URZĄD GMINY WEJHEROWO

ODPOWIEDZI NA PYTANIA 2

Dotyczy: postępowania o udzielenie zamówienia publicznego prowadzonego w trybie podstawowym pn. „Budowa ujęcia wód podziemnych oraz Stacji Uzdatniania Wody na terenie Gminy Wejherowo”

PRZEKRÓJ HYDROGEOLOGICZNY A-B

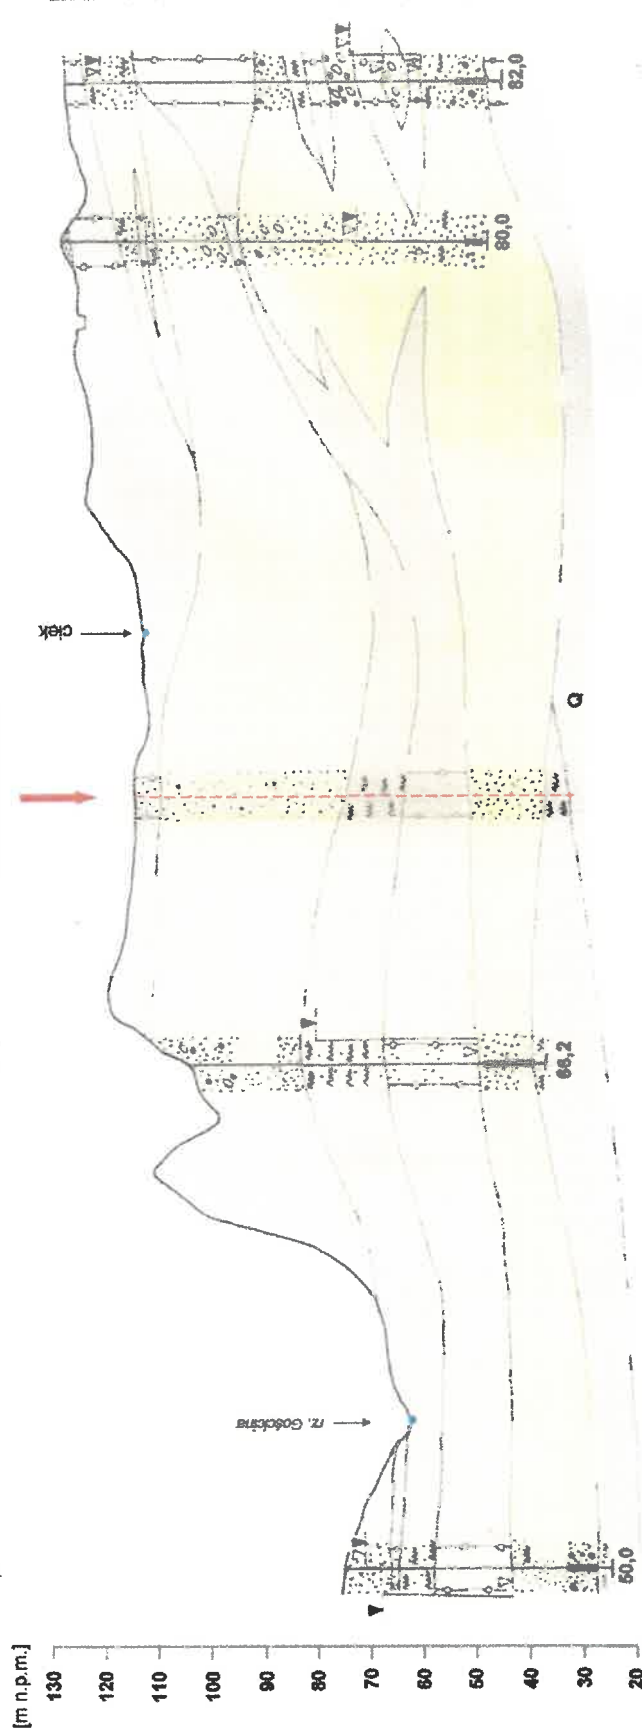
Prosimy o przekazanie profili studni głębinowych zlokalizowanych w sąsiedztwie przedmiotowej inwestycji.

Profile studni zawiera plik o nazwie **Przekrój Hydrogeologiczny A-B** stanowiący załącznik do niniejszych odpowiedzi. Profile studni zawarte są w w opracowaniu „Projekt robót geologicznych” dołączonych do **odpowiedzi na pytania 1**

Rysunek: **Schemat technologiczny - Konceptja**

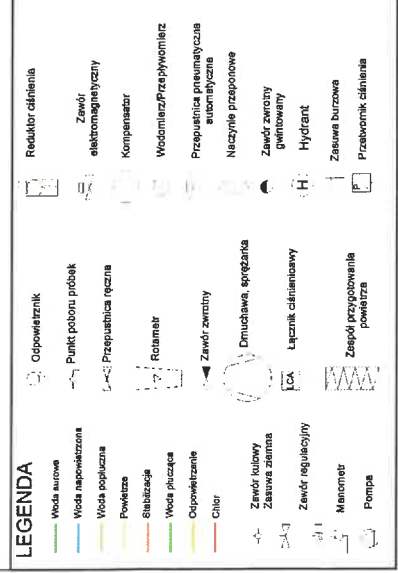
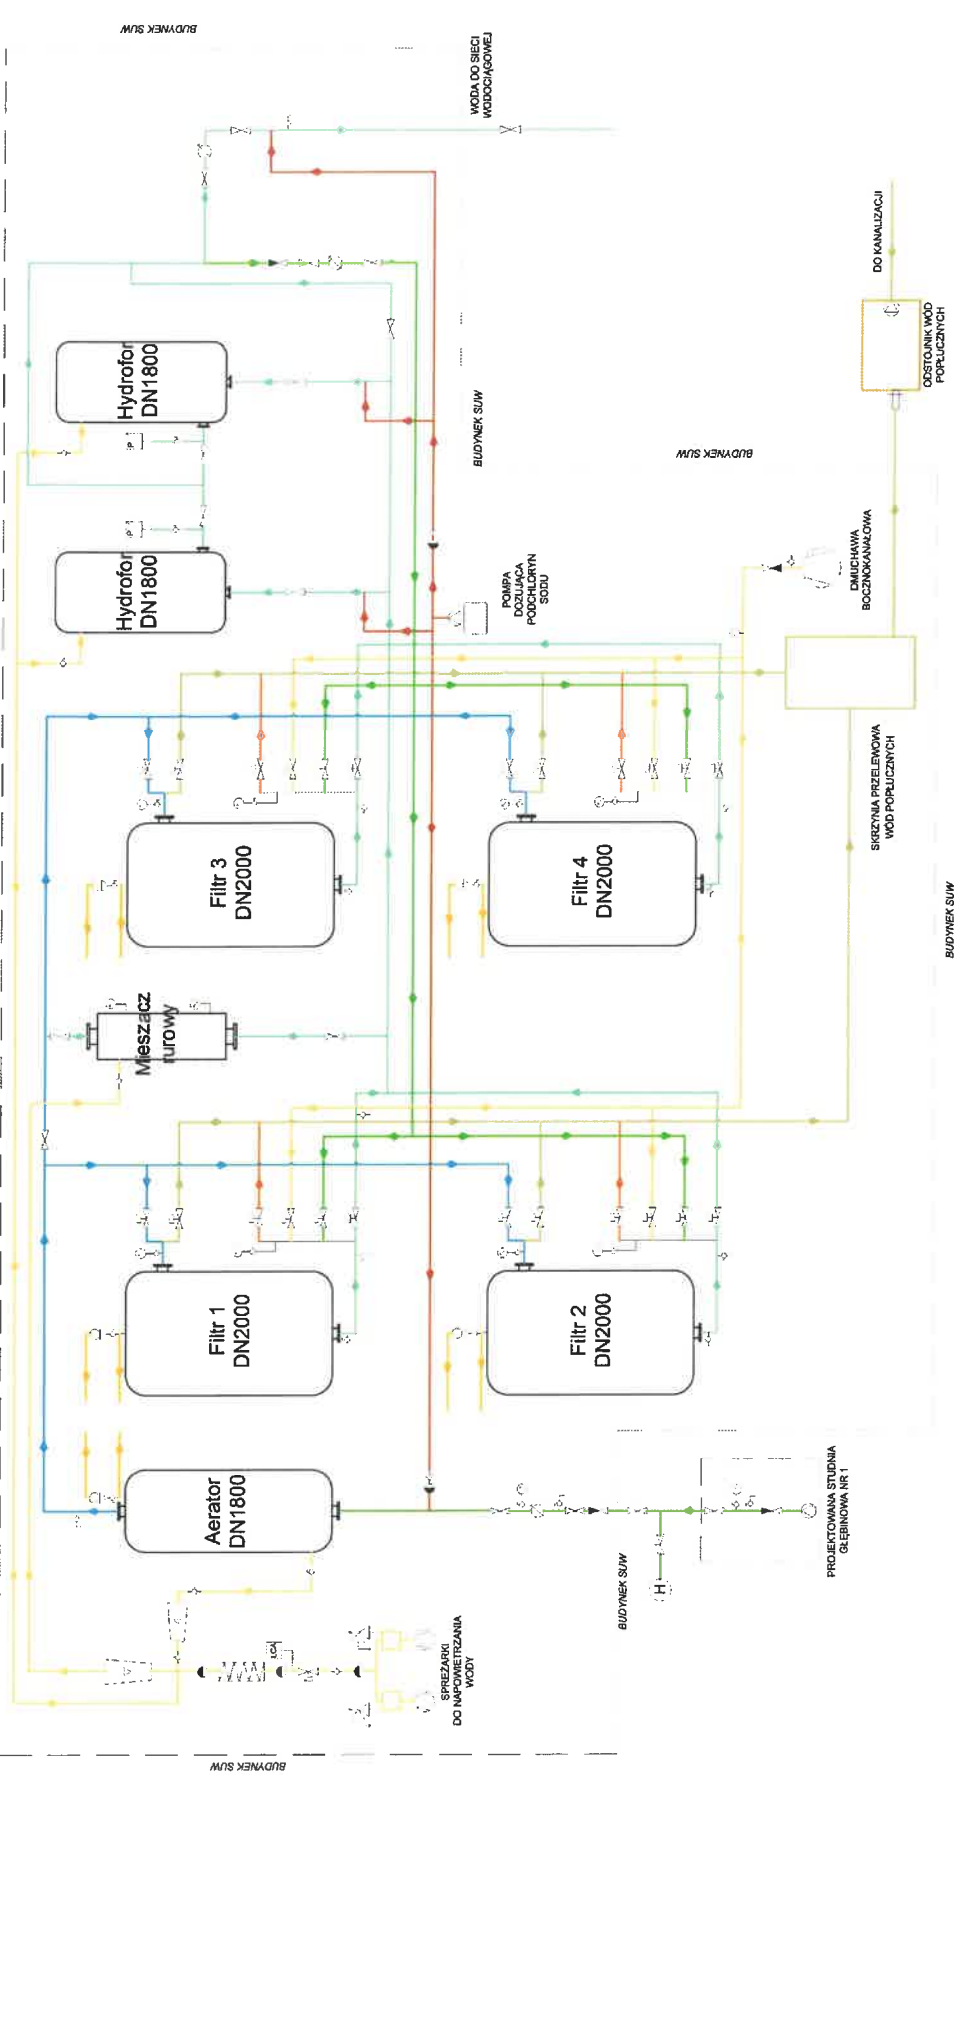
Prosimy o wskazanie wymaganych parametrów pracy układu technologicznego, retencji wody oraz zestawu pompowego – m³/h; m³/dobę

Prosimy o wskazanie poprawnego założenia dla układu technologicznego – w treści PFU wskazuje się na potrzebę zastosowania zbiornika hydroforowego min. fi. 1600 mm (stary układ hydroforowy bez zestawu pompowego), a jednocześnie w dalszej części tekstu, wymagany jest zbiornik retencyjny w konstrukcji żelbetowej?

Układ technologiczny przy pracy szeregowej (4 filtry, jednostopniowa filtracja) powinien dać możliwość uzdatnienia wody w ilości co najmniej 75 m³/h (prędkość filtracji nie wyższa niż 7,5 m/h), natomiast przy pracy równoległej układu (2 filtry pierwszego stopnia + 2 filtry drugiego stopnia) przy prędkości filtracji nie większej niż 7,5 m/h – 47 m³/h. Analogicznie dobową produkcją wody przy 20h pracy pompy głębinowej wynosić będzie odpowiedni 1500 m³/h lub 940 m³/h. Zamawiający nie przewiduje budowy zbiornika retencyjnego w tym zadaniu, jednak Wykonawca jest zobowiązany zaprojektować zagospodarowanie terenu, które umożliwi Inwestorowi budowę zbiornika retencyjnego (V=600 m³) na terenie nieruchomości w późniejszym okresie. Zestaw pomp sieciowych nie jest objęty przedmiotowym postępowaniem, jednak Wykonawca jest zobligowany wykonać obiekt (budynek oraz układ uzdatniania i dystrybucji wody) w taki sposób aby w miejscu obecnie zamontowanych zbiorników hydroforowych móc zamontować zestaw pomp sieciowych II stopnia o wydajności co najmniej 180 m³/h wraz z pompą płuczącą. W przedmiotowym postępowaniu Wykonawca musi zaprojektować, wykonać i uruchomić oraz przekazać Inwestorowi obiekt pracujący w układzie jednostopniowego pompowania (zgodnie ze skorygowanym schematem technologicznym

w załączeniu – korekta schematu technologicznego wynika z konieczności uzyskania wymaganej ilości wody uzdatnionej do płukania filtrów w układzie jednostopniowym przy jednoczesnym wykorzystaniu wody zmagazynowanej w hydroforach i dodatkowo uzupełnianej przy niepełnej pracy ciągu technologicznego). **Dołączamy skorygowany schemat technologiczny.**

Wykonawca wykona układ poboru, uzdatniania i dystrybucji wody do sieci wodociągowej oparty na układzie jednostopniowego pompowania, jedno- lub dwustopniowej filtracji (w zależności od jakości wody surowej pobieranej z ujęcia). Zakres przedmiotowego postępowania nie obejmuje budowy zbiornika retencyjnego ani dostawy zestawu pomp sieciowych Ilo. Wykonawca zobligowany jest jednak do takiego zaprojektowania i wykonania obiektu, aby możliwym była rozbudowa obiektu o zbiornik retencyjny o objętości co najmniej 600 m³ oraz wymiana zbiorników hydroforowych na zestaw pomp sieciowych o wydajności co najmniej 180 m³/h. Koncepcja proponowanych rozwiązań technicznych będzie weryfikowana i zatwierdzana przez Inwestora oraz Inspektora Nadzoru Inwestorskiego pod kątem możliwości dalszej rozbudowy obiektu w ramach innych zadań inwestycyjnych. **Dołączamy skorygowany schemat technologiczny.**
